### 有明体操競技場のフォローアップ計画の見直しについて

### フォローアップ調査工程表(東京2020大会の大会開催前)

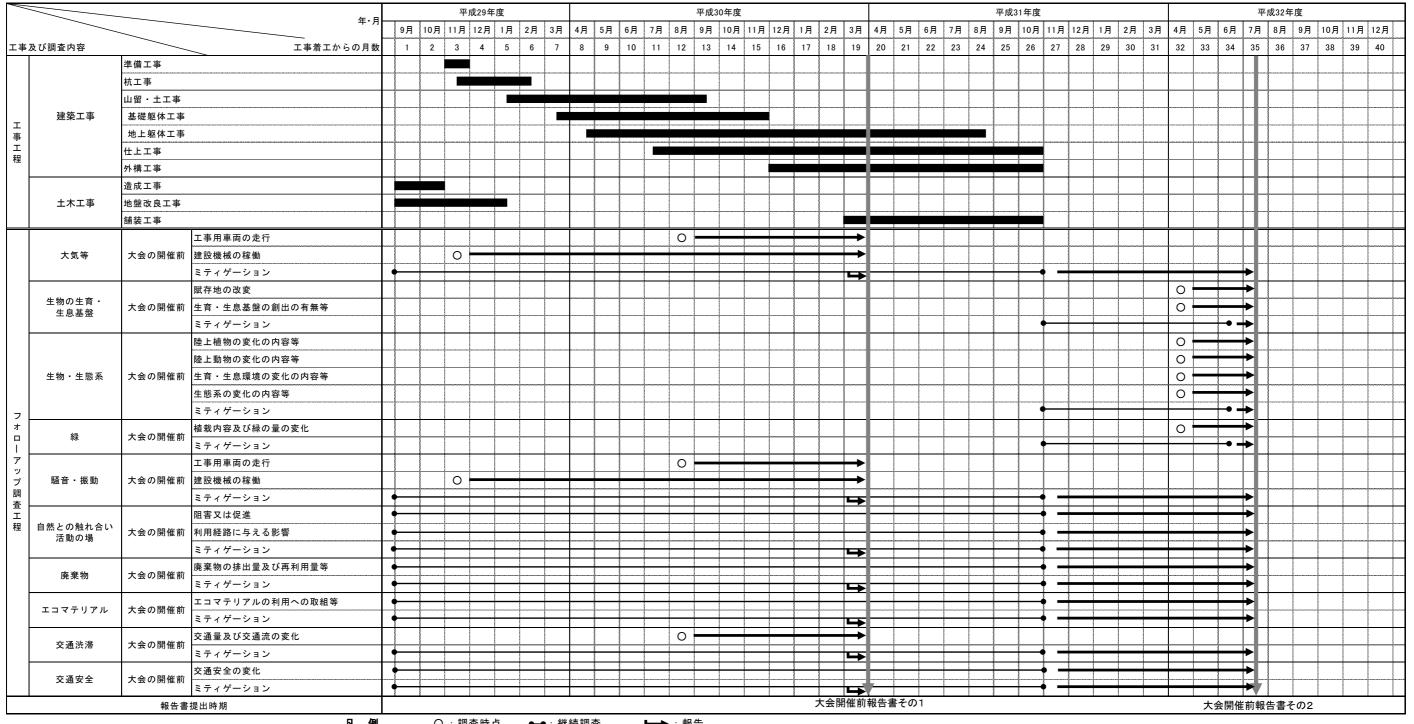
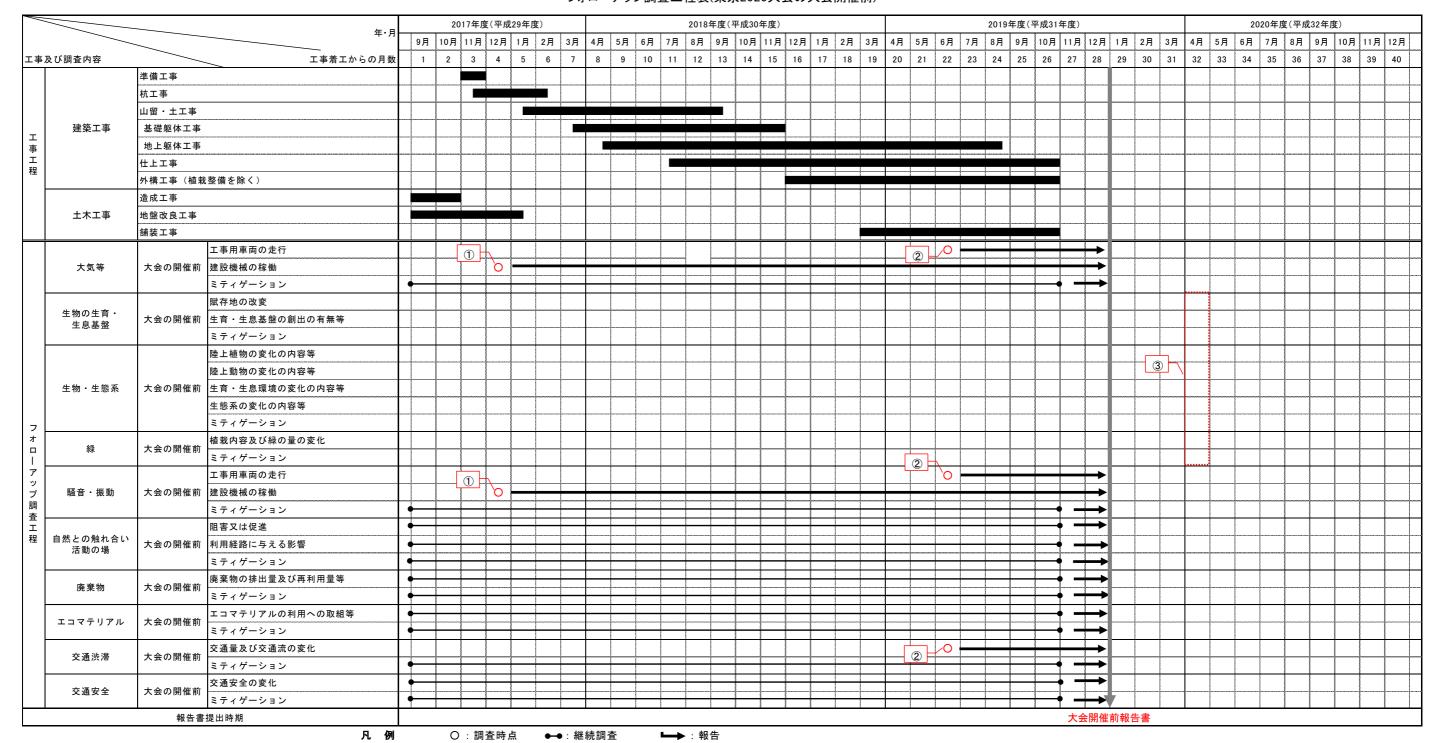
- ① 建設機械の稼働に伴う FU 調査時期は、工事の進捗に伴い影響が最大となる 2017 年 12 月に実施したため、変更する。
- ② 工事用車両の FU 調査時期は、有明地区において同時に行われる他施設工事との複合車両台数がピークとなる時点とし、2019年6月に変更する。
- ③ 大会開催中に使用した仮設施設撤去後に、計画地内の植栽整備は完了する。そのため、生物の生育・生息基盤、生物・生態系、緑の調査は、大会開催後に実施する。
- ◆上記を踏まえ、大会開催前のFU報告は1回とし、報告時期は2019年3月及び2020年7月から2019年12月への変更を予定する。
